„Rekonstrukce výpravní budovy v žst. Plzeň hl. n.“

Vysvětlení, změny a doplnění zadávací dokumentace - Dodatek č. 18

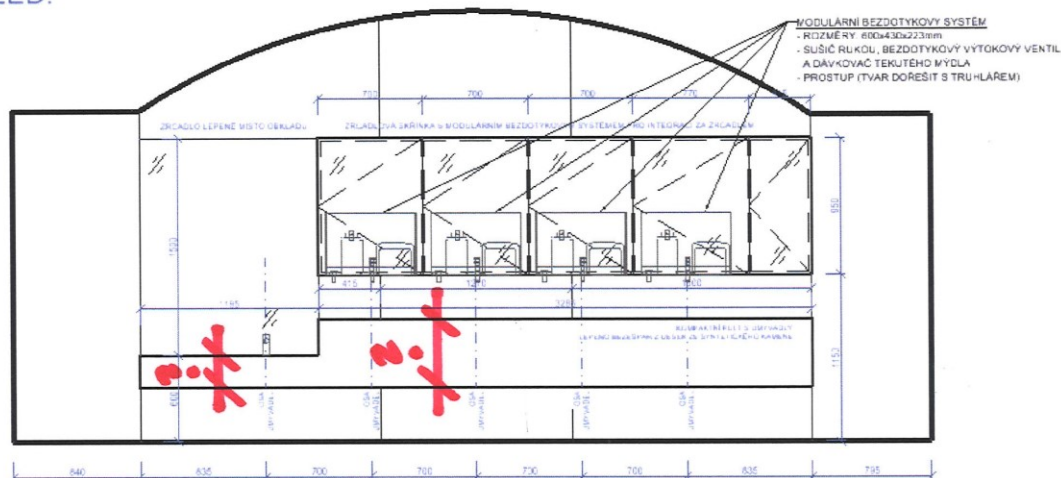
5.D.2.2.1.01 Architektonicko stavební část - Monolitické desky s umyvadly z umělého kamene - položka TR/12A, TR/12B, TR/12C a TR/12D. V rámci zpracování cenové nabídky byl vznesen dotaz na Monolitické desky s umyvadly z umělého kamene. Byla předána odpověď zadavatele: *Odpověď na dotaz č. 112:*

Viz. částečně odpověď na dotaz č. 53 v rámci Dodatku č. 6: Pulty jsou uvedeny v příloze č. 98.9.1 VÝPIS OSTATNÍCH PRVKŮ INTERIÉROVÝCH, položka OS/73, OS/74, OS/76 a OS/77, na kterou pak v soupisu prací SO201-01-02 odkazuje položka číslo 1385, 1386, 1388 a 1389.

Monolitická deska s umyvadly z umělého kamene je součástí dodávky stavby. Popis rozhraní dodávky v příloze č. 98.9.1 VÝPIS OSTATNÍCH PRVKŮ INTERIÉROVÝCH byl u položek OS/73, OS/74, OS/76 a OS/77 upraven, aby byl v souladu s textem uváděným v části ZTI.

Rozměry a členění desek jsou uvedeny v části architektonicko-stavebního řešení v příloze č. 98.7.1 VÝPIS PRVKŮ TRUHLÁŘSKÝCH INTERIÉROVÝCH, položka TR/12A, TR/12B, TR/12C a TR/12D.

VÝPIS PRVKŮ TRUHLÁŘSKÝCH INTERIÉROVÝCH, položka TR/12A

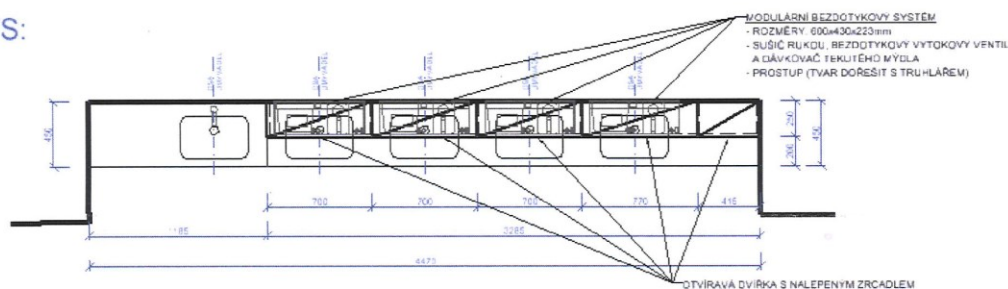
V tabulkách výpisu prvků TR/12A, TR/12B, TR/12C a TR/12D jsou uvedeny pouze půdorysné rozměry, nejsou zde uvedeny tloušťky umyvadlových desek. Žádáme zadavatele o doplnění projektové dokumentace.

Do výpisu prvků byly doplněny kóty vztahující se k pultovému umyvadlu (položky TR/12A až TR/12D).
